# 福島第一原子力発電所 3号機 長期保管MOX燃料の健全性について (コメント回答含む)

平成22年7月7日  
東京電力株式会社

本資料は平成22年6月10日におこなわれた立入調査時に配布した資料に、福島県原子力発電所安全確保技術連絡会専門委員及び委員からのコメント等を反映し、加筆・修正したものです。

# 質問1

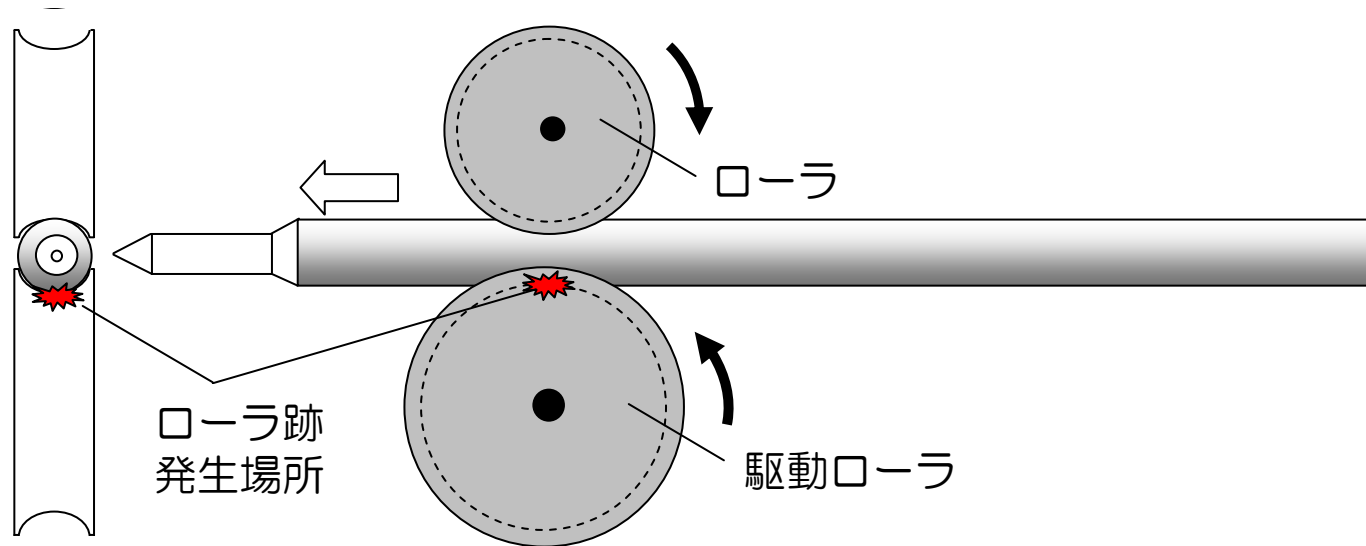
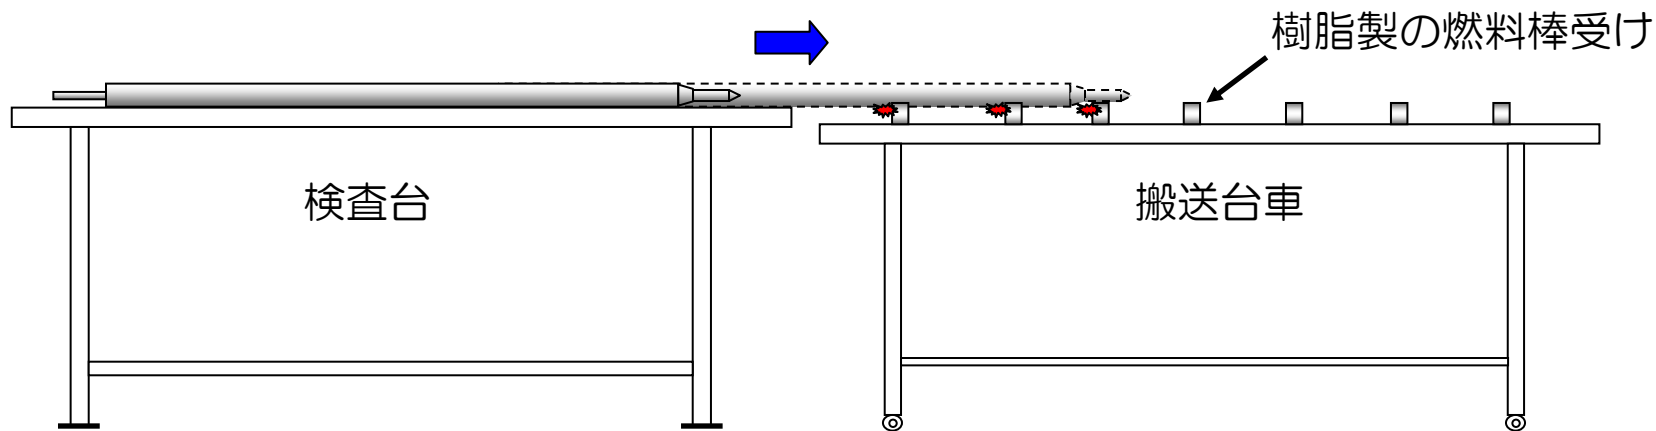
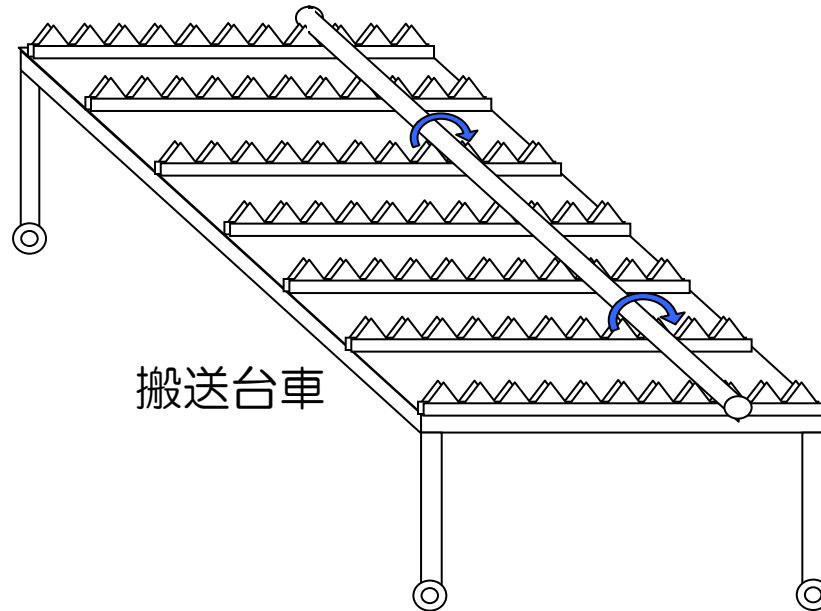
一部の燃料棒にローラのスリップ跡等が見られるが、輸入燃料体検査時にも確認されているから燃料健全性に影響を与えるものではないとの説明は論理的ではない。

燃料の健全性に影響を与えるものではないことの根拠を示すべきではないか。

ローラのスリップ跡等は数 $\mu\text{m}$ 以下程度の深さであり、燃料棒の表面欠陥の判定基準と比較して十分小さいことから、燃料健全性に影響を与えるものではないと考えます。

次頁にスリップ跡等の発生メカニズムを示します。(図-1, 2, 3)

- 駆動ローラによる自動搬送により燃料棒を搬送。
- 燃料棒と接触する駆動ローラが空回りすることにより、ローラのスリップ跡が発生する場合がある。

- 燃料棒を移動する際は、オペレータが燃料棒を軸方向に引っ張る作業を行う。
- 燃料棒と接触している樹脂に付着したジルカロイ粉末と燃料棒表面が擦れる。
- 軸方向、斜め方向に擦れ跡が発生する場合がある。

- 搬送台車上での燃料棒番号の読み取り時に、燃料棒の端を掴んで回転させる。
- その際、燃料棒と接触している樹脂に付着したジルカロイ粉末と燃料棒表面が擦れる。
- 周方向の擦れ跡が発生する場合がある。

## (回答9) 長期保管MOX燃料と保管前MOX燃料との比較 (1)

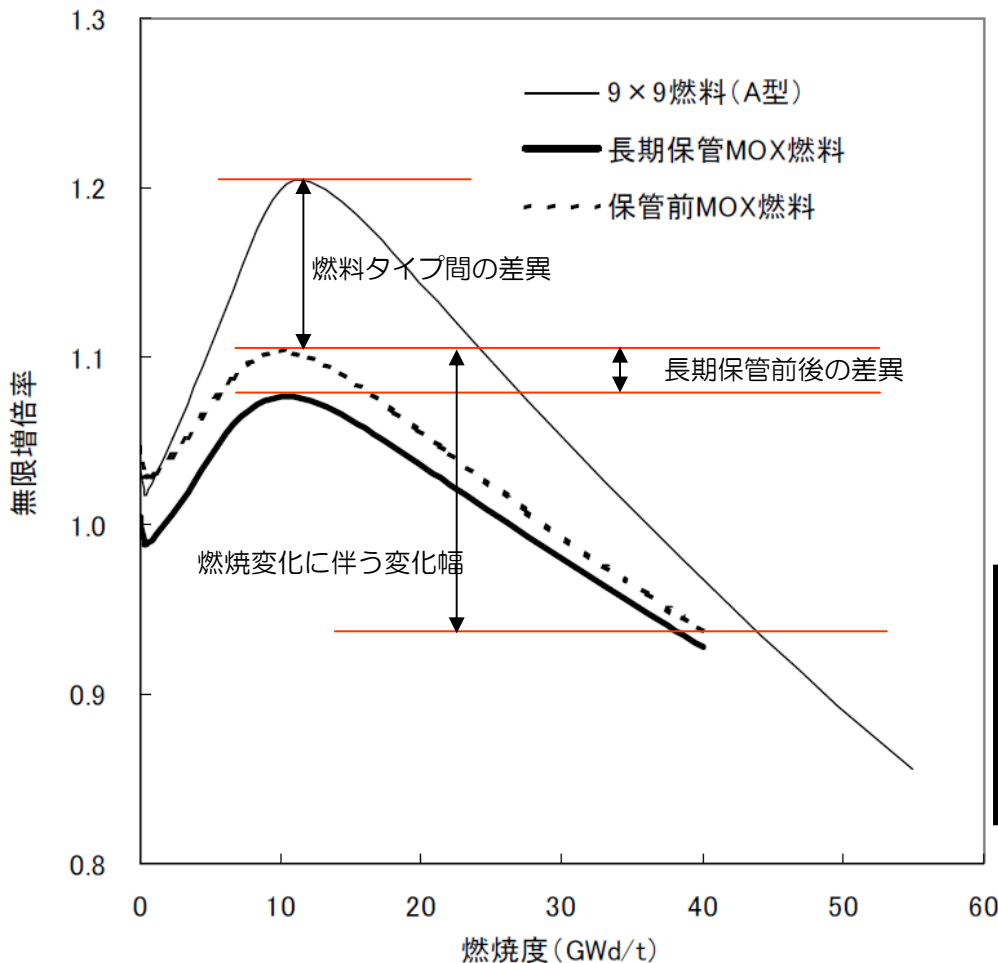
長期保管MOX燃料と保管前MOX燃料の比較を示すこと。

- 長期保管によるAm蓄積を考慮しても、ペレット物性（融点、熱伝導度等）への影響はきわめて小さい。
- ヘリウム生成・放出量が増加。  
→ 燃料棒内圧が増加しますが、応力設計比には影響しません。

# (回答10) 燃料組成の経時変化による影響 (再掲)

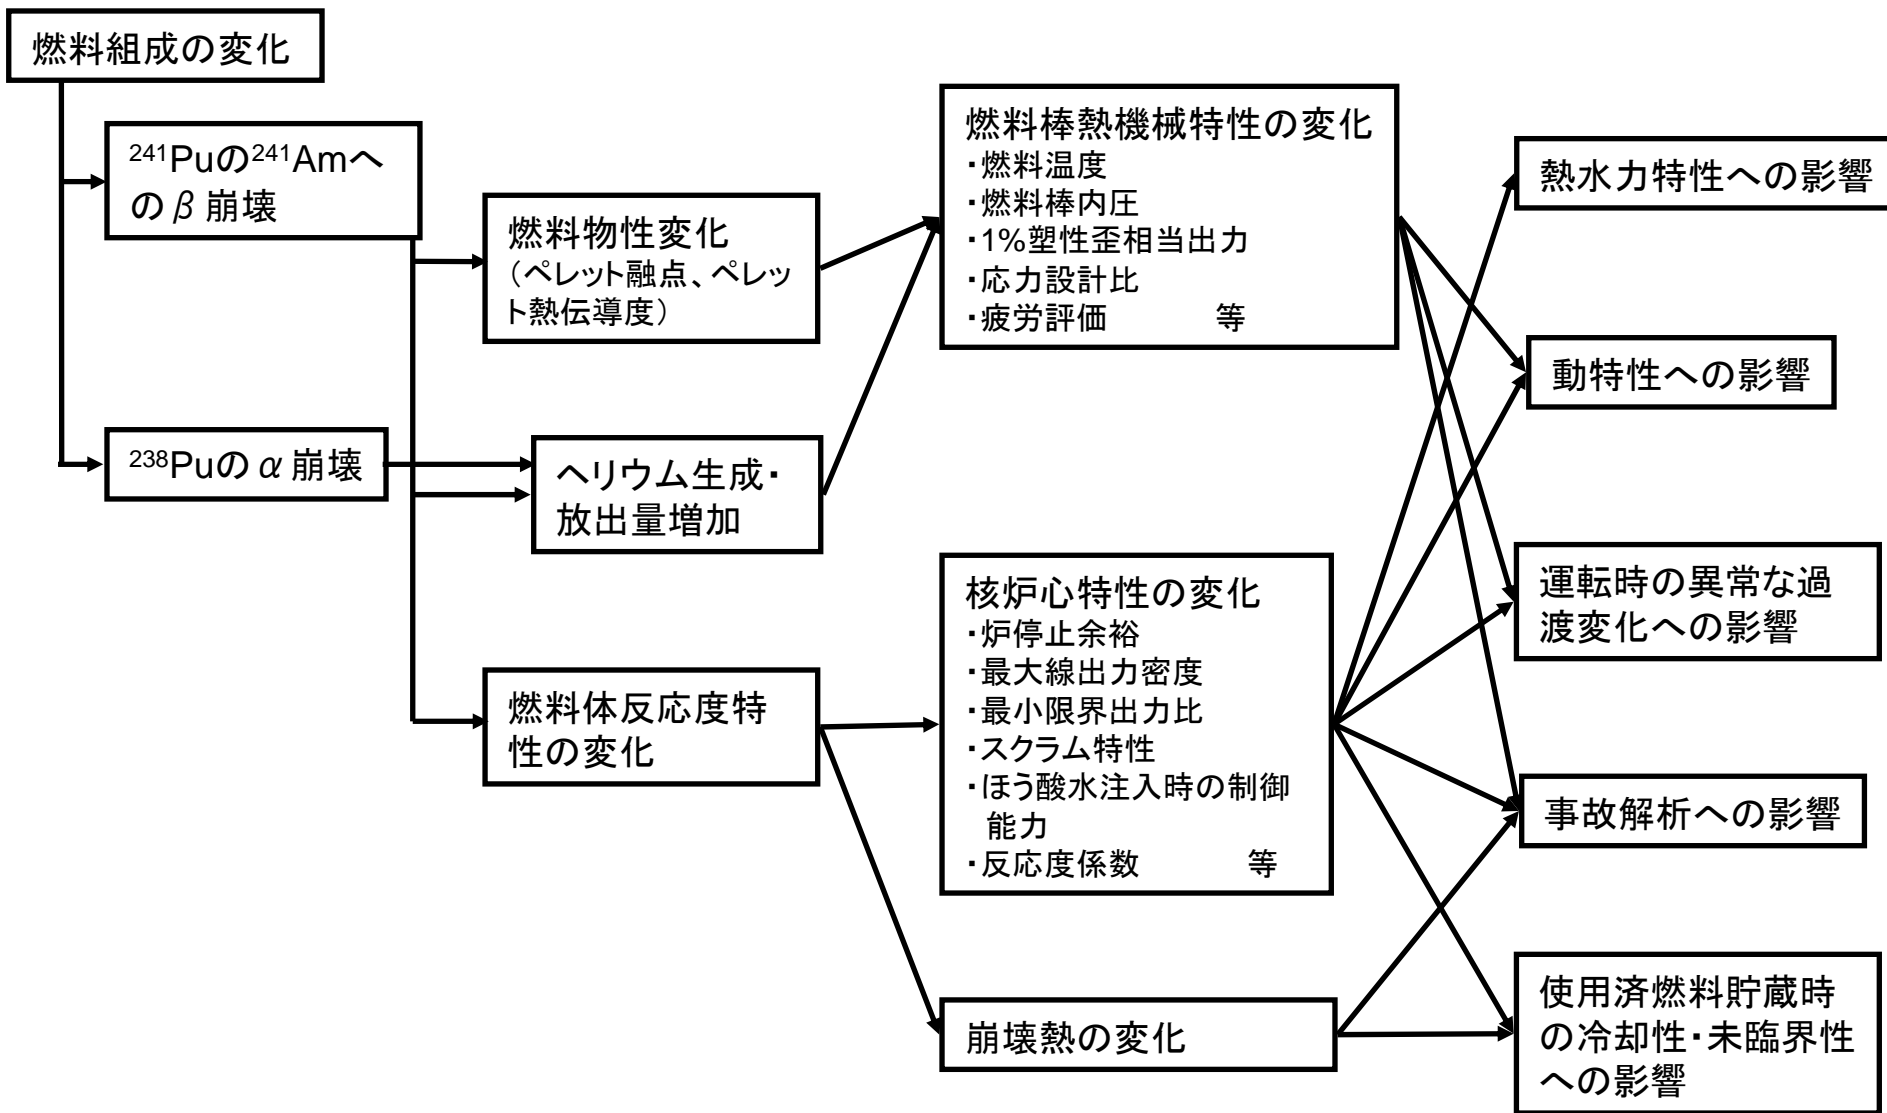
- ・長期保管MOX燃料に対する今回の評価結果と設置許可評価値との評価値との差異の扱いを示すこと。
- ・寿命末期燃料棒内圧等、「設置許可解析条件での評価値」を超えている場合があるが、こうした運用も設置許可の範囲内であるのか。
- ・そもそも、アメリカシウム等の影響を評価する際に、設置許可ではどのような前提をおいていたのか。その前提条件を満足しない場合の取扱いはどうなるのか。

- MOX燃料中への蓄積が想定されるAm量は微量であることを確認。
- AmO<sub>2</sub>とPuO<sub>2</sub>の結晶構造等が同等であることから、Am蓄積によるペレット熱伝導等の燃料物性への影響は無視できることを確認。
- 装荷遅れなしの評価結果が、判断基準に対して十分余裕のあることを確認。

- 1 / 3 MOX炉心の全てのMOX燃料240体が5年装荷遅れした場合においても、反応度係数が過渡・事故用に設定した包絡条件の範囲内の特性であることを確認。
- Am蓄積によりMOX燃料の反応度は低下するものの、同時に装荷される燃料の体数や配置の工夫等によって、各種制限値を遵守した炉心成立が可能であることを確認。(ただし、熱的制限値や安定性等は、詳細設計の範疇)

- 設置許可の機械設計等では、Amの影響が小さいこと、また、現行の解析結果が判断基準に対して十分余裕があることを確認しています。  
(Am蓄積によって燃料棒内圧等の評価結果が多少変動しても判断基準適合性に影響のないことの見通しを得ています。)
- 設置許可の安全解析では、1 / 3MOX炉心の全てのMOX燃料240体が5年装荷遅れした場合を包絡する反応度係数を入力条件として設定しています。
- 長期保管MOX燃料を装荷した炉心特性等については、取替炉心毎に制限値を満足していることを確認することが保安規定で定められています。
- 以上のことから、長期保管されたMOX燃料に対しても設置許可の範囲内にあるものと考えられますが、今回、長期保管の影響を考慮した設置許可相当の評価を実施し、影響が軽微であることを確認しました。
- 今回の評価結果は国に報告しており、内容の妥当性について確認を受けているところです。

# (回答12) MOX燃料棒のガス溜めの設計

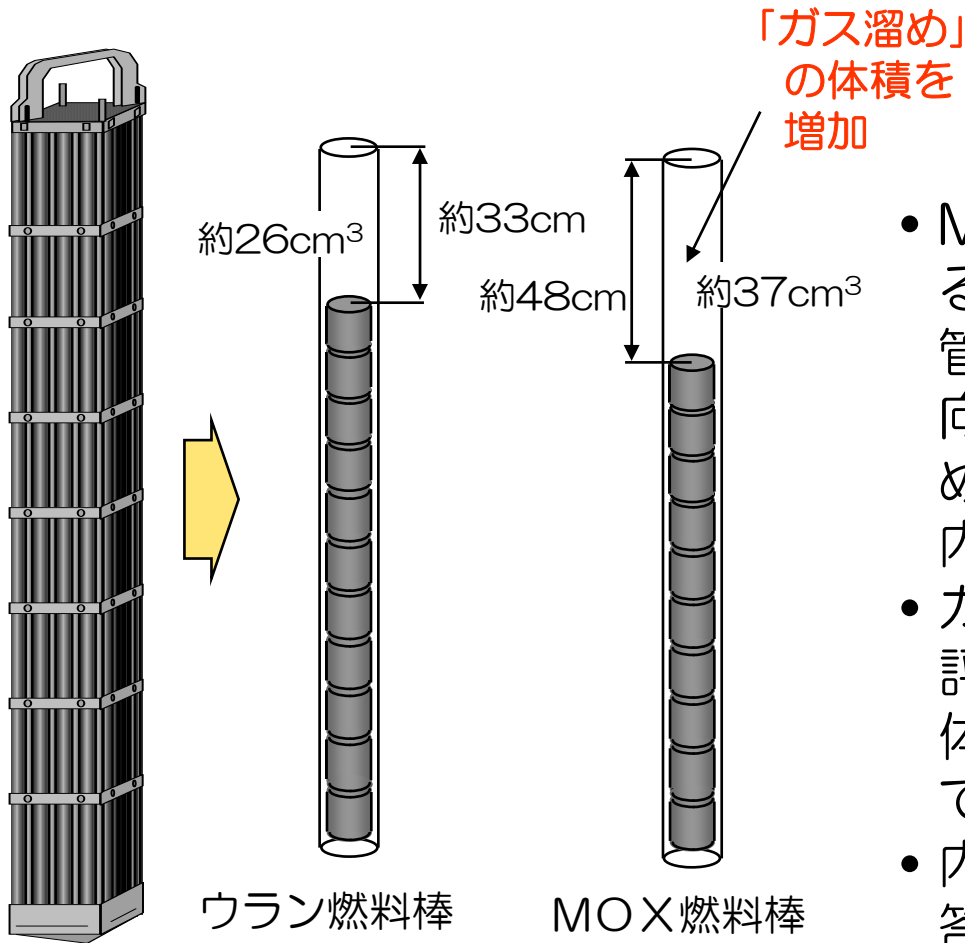
燃料棒内圧については、MOX燃料の場合、内圧の上昇を抑制するため、燃料棒上部のガスだめの体積を増加させた構造とすると聞いているが、燃料棒の設計上、内圧上昇はどう評価されており、寿命末期内圧評価値は設計の前提条件内のものなのか。

- MOX燃料棒では、核分裂で生成する物質の内、ガス状のものが被覆管に溜まる割合が若干高くなる傾向にあるため、燃料棒内のガス溜めの体積を増加した設計として、内圧の上昇を抑制しています。
- ガス溜めの体積は、燃料棒内圧の評価における燃料棒内の自由空間体積として燃料棒設計で考慮されています。
- 内圧評価値の扱いについては（回答10）に示すとおりです。

# (回答15) 使用済MOX燃料の崩壊熱

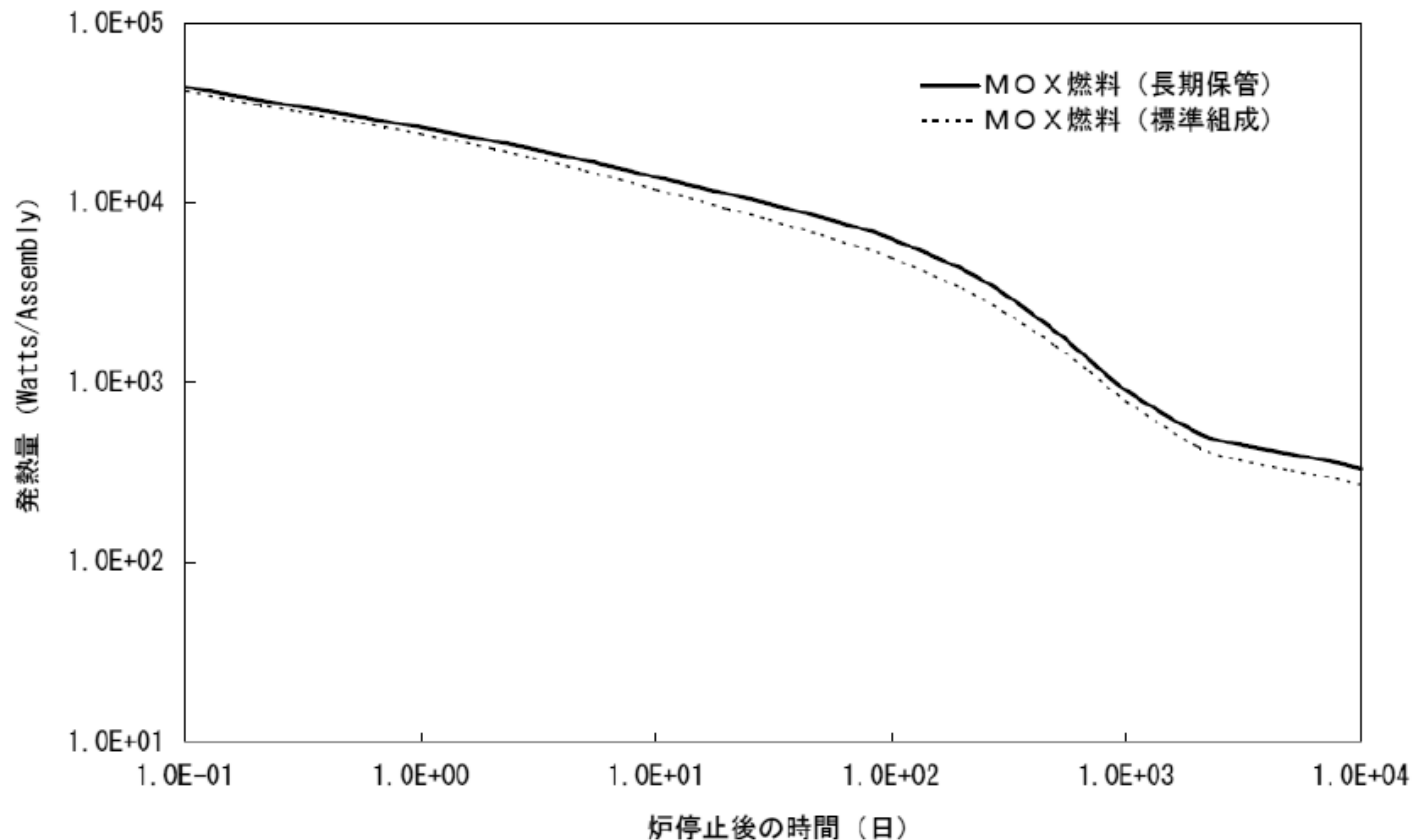
発熱量は、標準的な組成のMOX燃料で長期保管した場合、何%程度増加するのか。

長期保管したMOX 燃料は、崩壊熱に寄与する主要な核種である Cm242 が燃焼中により多く生成されるために、使用済MOX 燃料1 体当たりの崩壊熱は標準組成MOX 燃料と比較して約20%程度大きくなります。

## ■ 反応度（無限増倍率）の長期保管MOX燃料と保管前MOX燃料との比較

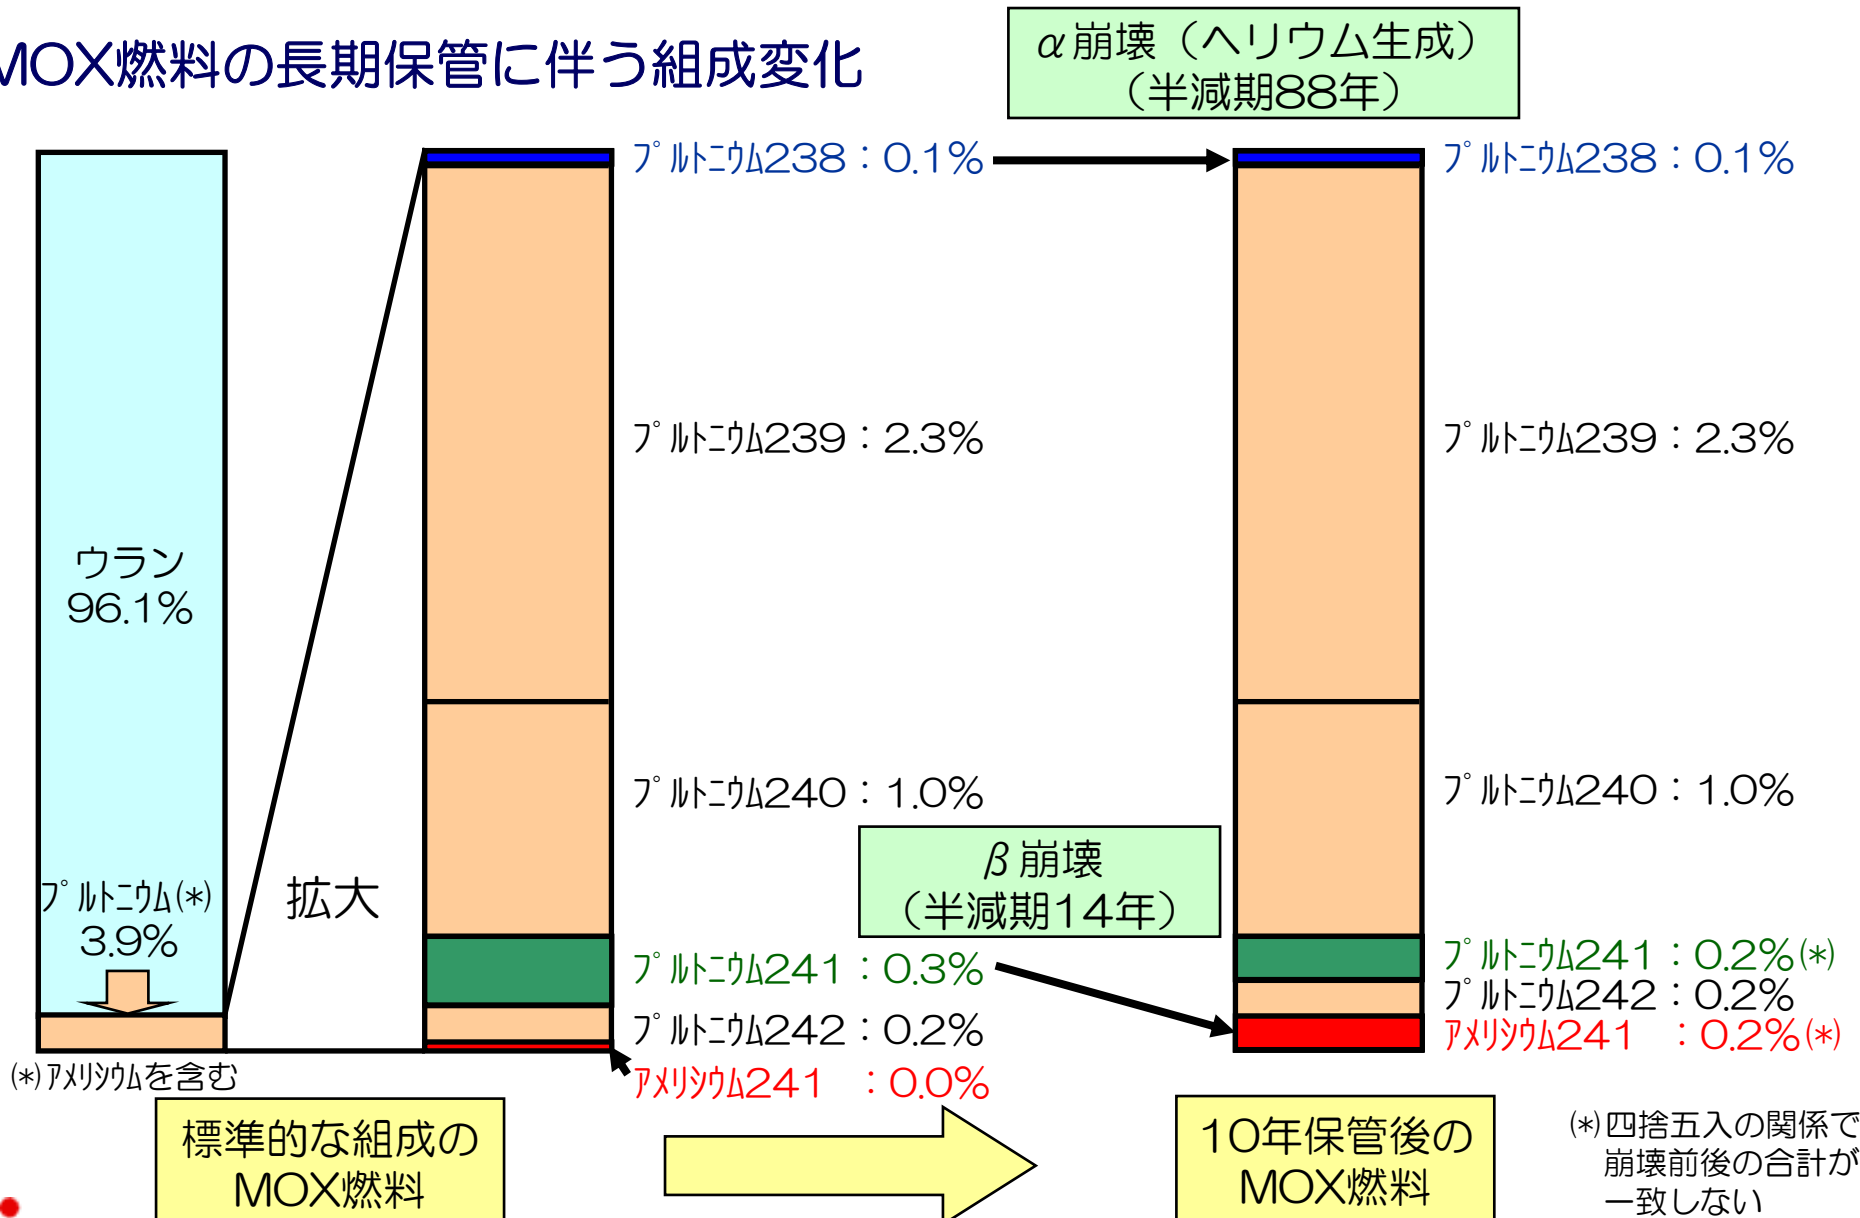
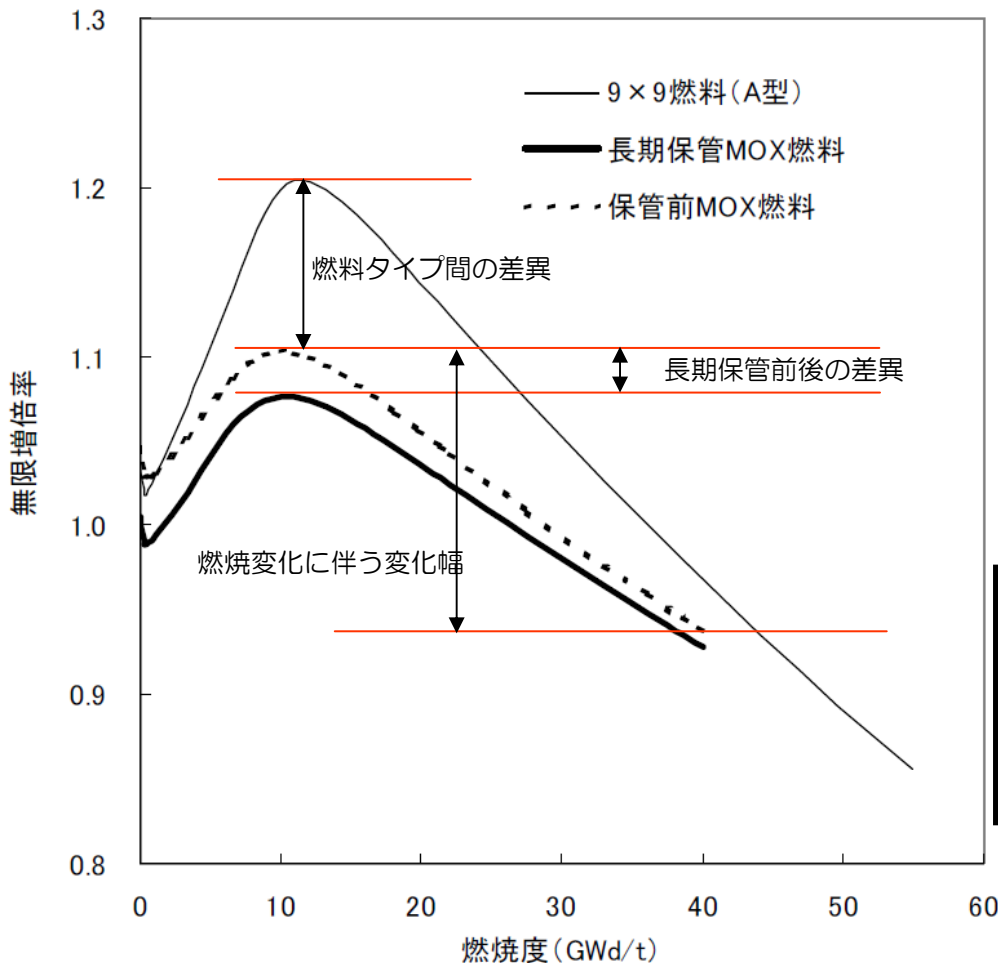
長期保管中にMOX燃料中のPu241がAm241へ $\beta$ 崩壊している。Am241の濃度は3%以下である限り、物性値には変わりないとしている。核的性質については、どの程度の濃度まで許容されるのか。

今回、現行の保管期間（製造基準日から約12年）を前提に、Amが蓄積された長期保管MOX燃料を実際に装荷した場合について評価を行い、従来と同様に燃料配置の工夫等によって熱的制限値等を遵守した炉心が作成され、問題のない評価結果を得ております。

このように、Amの影響を適切に考慮することにより評価を行うことが可能であるため、核的性質についてのAm濃度の許容制限はありません。

- 長期保管による核分裂性物質Pu241の崩壊によって、無限増倍率は低下。
- ただし、長期保管前後の差異は、燃焼変化に伴う変化の幅より小さく、また、燃料タイプ間の差異より小さい。
- 従来より、炉心設計の際には反応度の異なる燃料の混在を考慮。
